监理工作联系单

工程名称：平顶山绿巨人能源有限公司 120 兆瓦光伏发电项目

编号：JXM6—014

事由：光伏区支架、组件安装造成桩基断裂事由

断裂的桩基基础

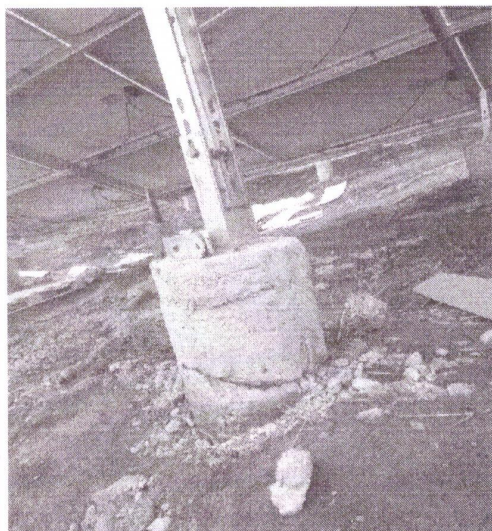
光伏区支架、组件安装过程中，发现部分支架在桩基浇筑后，尚未达到一定强度的情况下，就已开始施工，导致桩基断裂，在明知桩基断裂的情况下，现场施工人员不但没有及时进行整改，反而仍继续进行组件安装，给后期整改造成极大不便，现场监理人员多次提醒，仍置之不理，我行我素。现要求你项目部必须在保证桩基基础不受损坏的前提下，再进行支架、组件等相关施工，并及时对损坏的桩基进行修复，你施工项目部应及时进行跟踪，监理项目部将对修复的桩基进行确认。
